### **Bundesanstalt für Verkehr, Unfalluntersuchung Fachbereich Schiene (UUB), Vorläufiger Untersuchungsbericht - Entgleisung des Zuges 46676 zwischen Bahnhof Hintergasse und Bahnhof Braz am 16.06. 2010;**

**Stellungnahme zum Vorfall Entgleisung Zug 46676 am 16. Juni 2010**

Liest man den vorläufigen Untersuchungsbericht zum Unfall vom 16. Juni 2010, so scheint es festzustehen, dass Unfallsursache ein Fehler bei der Anziehung der Seilklemme war, die das Sicherungsseil der Kupplung der Bremsleitung trägt.

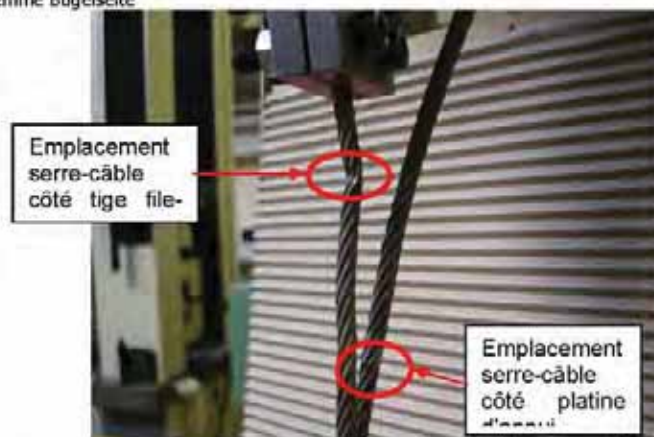
Ich gebe nachstehend die Fotos des in Rede stehenden Seils wieder, die von *Prof. Kittl*, vom BG Floridsdorf bestellter gerichtlicher Sachverständiger, aufgenommen wurden und die seinem Befund angefügt wurden.

Die Untersuchung dieser Fotos erlaubt es, eine eindeutige Deformation des Seils an der Stelle, wo sich die Seilklemme befunden haben muss, festzustellen.

Überdies schreibt Prof. Kittl in seinem Befund als Kommentar des zweiten Fotos hier oben, dass das Seil (PROBE 1) „einen markanten Knick und Abschürfungen an der Oberfläche des Seils“ aufweist.

Was noch mehr bedeutet: Man stellt auf den Fotos 7 und 8 des Anhangs F des Berichts der Kommission eine Deformation der Polyesterseele zwischen den Litzen des Seils fest, ein Beweis eines kräftigen Anzugs der Seilklemme.

Im selben Zusammenhang können die Spuren, die auf der Platte der Seilklemme eingedrückt sind und dem Seil entsprechen, auch nicht die Folge eines Anziehens mit der Hand sein und bezeugen somit ebenfalls, dass diese Seilklemme mit einem Werkzeug angezogen wurde.

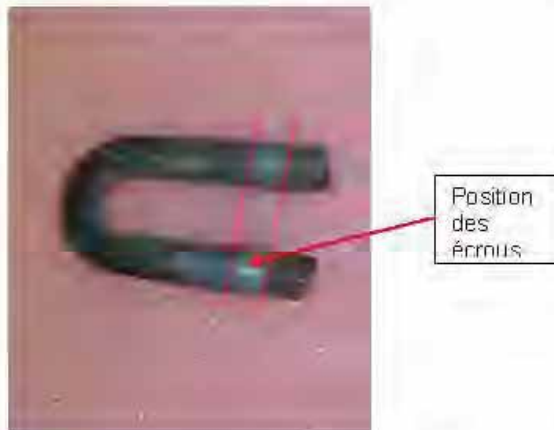
Überdies gebe ich auch das Foto der Seilklemme wieder, verwendet zur Fixierung der beiden Enden des Seils in einer anderen Probe, die von der TVFA TU Wien untersucht wurde (Probe 3);

ebenso das Foto, das nach Abnahme der Seilklemme und nach Rutschen der beiden Seilenden in Bezug aufeinander in der Seilklemme unter dem Einfluss maschinellen Zuges aufgenommen wurde.

Dieses Foto erlaubt eine deutliche Deformation des Seils auf der Bügelseite der Seilklemme festzustellen und eine leichtere Deformation auf der Seite der Grundplatte der Seilklemme.

Diese beiden Deformationen sind sehr ähnlich jenen, die auf dem Seil der Probe 1 auf der Höhe der Markierungen 2 und 10 des Fotos 6 des Anhangs F des Berichts der Kommission festgestellt wurden.

**Aus all diesen Gründen muss man festhalten, dass das auf der Strecke gefundene Seil unbestreitbar Deformationen aufwies, die das Anziehen einer Seilklemme mit Hilfe eines Werkzeugs beweisen und jede Möglichkeit eines manuellen Anziehens ausschließen.**

**Ebenfalls wies die auf der Strecke gefundene Seilklemme Spuren auf, die beweisen, dass sie auf einem Seil mit einem Werkzeug festgezogen worden war.**
